监理工作联系单

工程名称：董塘镇土壤修复与 150MW 光伏发电综合利用示范项目 编号：006

工程名称：董塘镇土壤修复与 150MW 光伏发电综合利用示范项目 编号：007

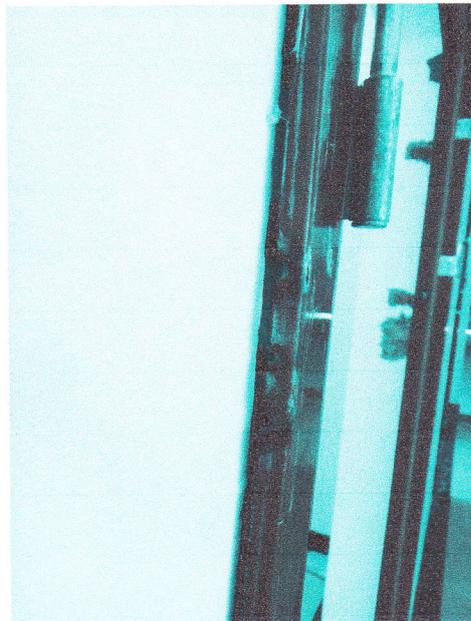
内容：1、综合楼及配电楼内墙面凸凹不平，部分墙面没有打磨。

2、综合楼室内木门门套与墙接缝过大。

以上问题望贵部尽快整改，达到验收要求，未尽事项望你部自行检查，达到标准后报业主和监理单位验收。

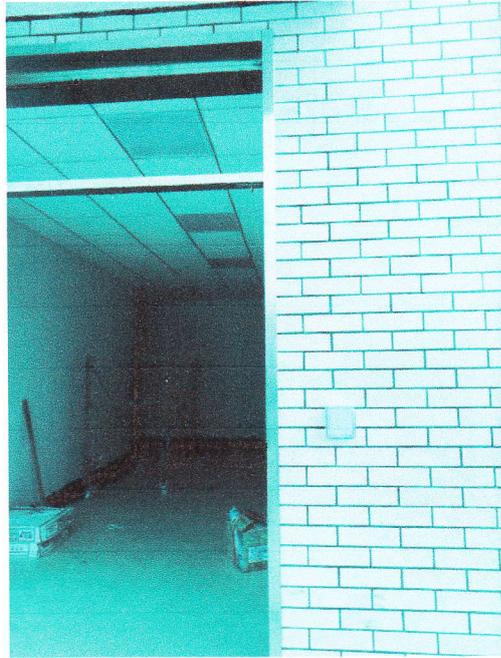
3、综合楼室内防火门门框成品损坏，接缝不严实，安装不牢固。

4、防火门门框与预留门洞口尺寸不符合。
